**AVIS RELATIF À LA PROTECTION
CONTRE LES EVENTUELS EFFETS NOCIFS ET NUISANCES
PROVOQUÉS PAR LES RAYONNEMENTS NON IONISANTS
GÉNÉRÉS PAR DES ANTENNES ÉMETTRICES STATIONNAIRES**

Commune : LIEGE - Exploitant : PROXIMUS

Référence exploitant : 41TCO_00_A9-A10

Rapport n° 2792 / 2023

Figure 1 : Vue en plan des lieux de séjour et des points de contrôle

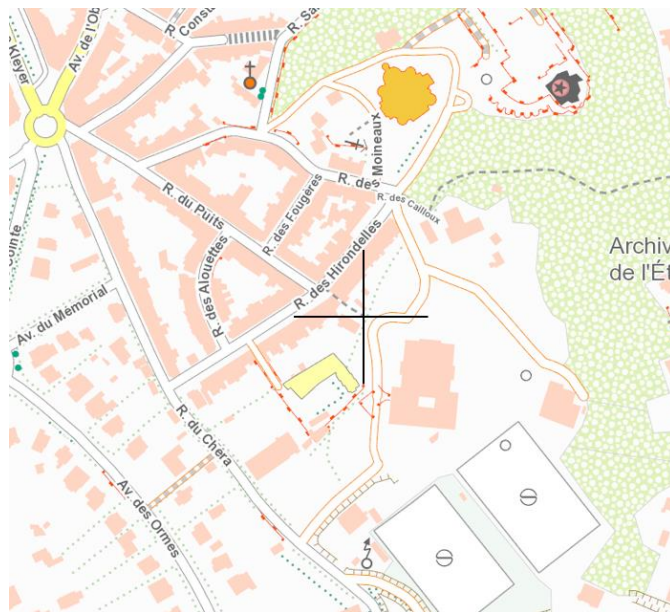
- le numéro du point de contrôle repris sur un des plans de la figure 1;
- le numéro du LS dans lequel se trouve le point de contrôle de la 1^{ère} colonne ;
- l'atténuation d'obstacle prise en compte pour le calcul de l'indice d'exposition dans le LS ;
- le résultat du calcul de l'indice d'exposition.

N° point de contrôle	LS	Atténuation (dB)	Indice d'exposition relatif à la limite par installation IE_i
60	LS24	10,0	0,114
59	LS24	10,0	0,071
10	LS5	10,0	0,065
12	LS6	10,0	0,061
58	LS23	10,0	0,055
61	LS24	10,0	0,050
33	LS15	10,0	0,043
62	LS24	10,0	0,043
14	LS7	10,0	0,042
57	LS23	10,0	0,040
11	LS6	10,0	0,038
31	LS14	10,0	0,038
63	LS25	10,0	0,037
13	LS7	10,0	0,036
9	LS5	10,0	0,035
55	LS22	10,0	0,032
30	LS13	10,0	0,029
65	LS26	10,0	0,029
32	LS14	10,0	0,028
34	LS15	10,0	0,027
8	LS4	10,0	0,027
36	LS15	10,0	0,026
23	LS10	10,0	0,024
28	LS13	10,0	0,024
29	LS13	10,0	0,023
21	LS9	10,0	0,022
22	LS9	10,0	0,021
24	LS10	10,0	0,020
35	LS15	10,0	0,020
25	LS11	10,0	0,020
27	LS13	10,0	0,020
64	LS25	10,0	0,020
15	LS7	10,0	0,020
26	LS12	10,0	0,019
20	LS8	10,0	0,019

Figure 2 : Vue en plan des installations d'antennes dans un rayon de 300 mètres autour de l'installation faisant l'objet de la demande d'avis

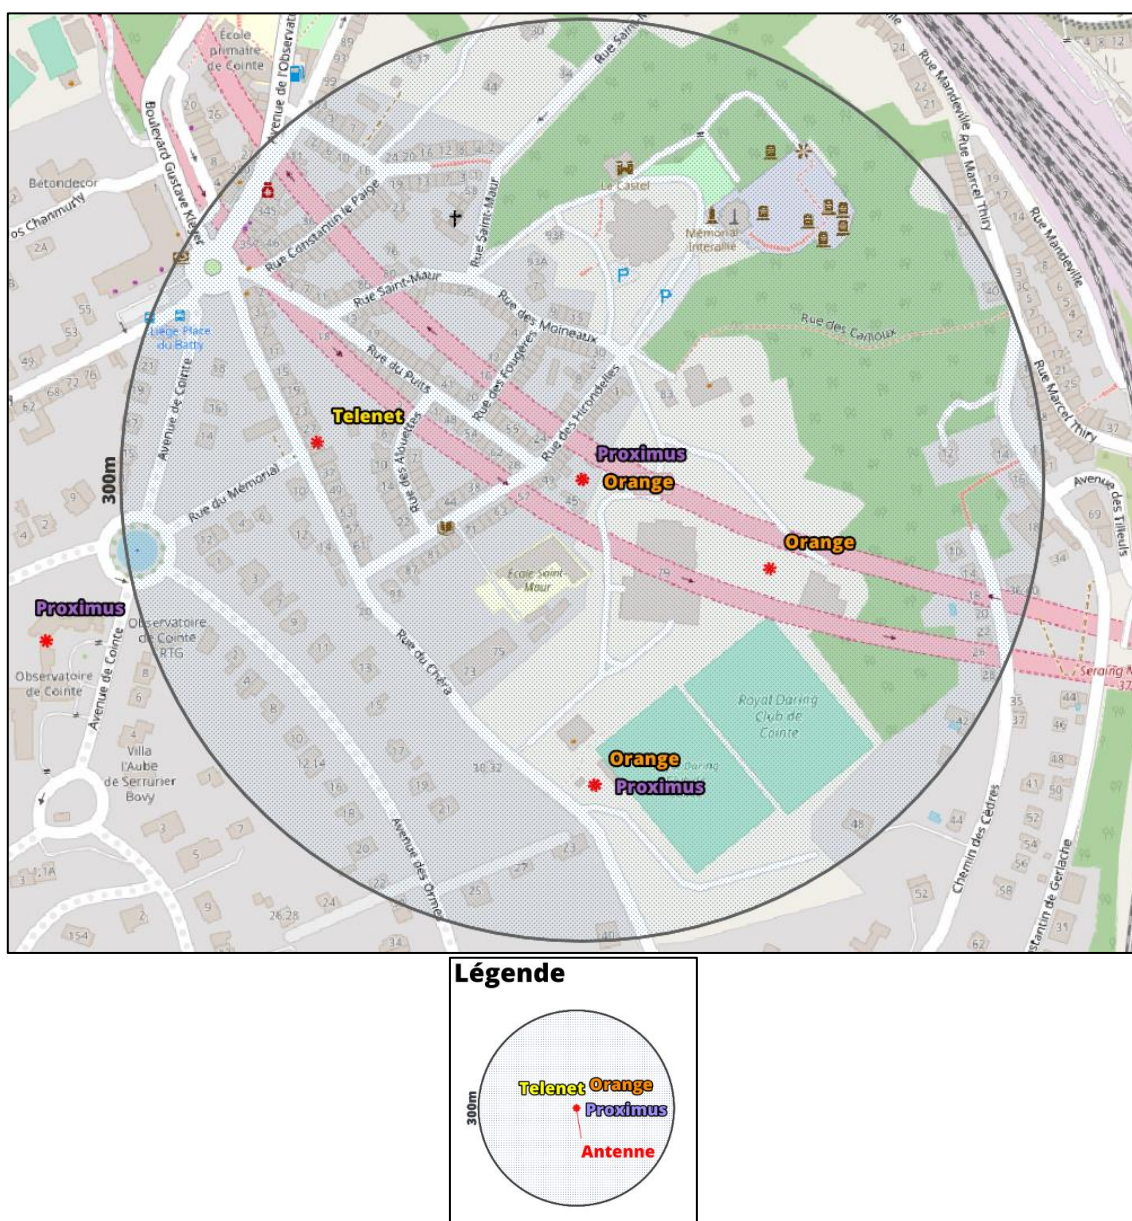
Le plan en projection verticale de la figure 2 indique la localisation des antennes actives éventuelles visées par le décret et situées dans un rayon de 300 mètres autour de l'installation référencée dans le paragraphe 2. Les données de localisation de ces antennes et les avis correspondant sont accessibles via le cadastre en ligne des antennes émettrices stationnaires⁶.

Compte tenu du nombre d'installations localisées dans la figure 2, de la position, du type et de l'orientation (azimut et tilts électrique et mécanique) des antennes ainsi que de leur environnement (bâtiments, végétation, etc.), il a été vérifié que l'intensité du rayonnement électromagnétique généré, dans les lieux de séjour situés à proximité de l'installation référencée dans le paragraphe 2, par l'ensemble des antennes émettrices stationnaires de l'ensemble des exploitants du même site d'antennes émettrices stationnaires respecte la limite fixée à l'article 4, § 2 du décret.
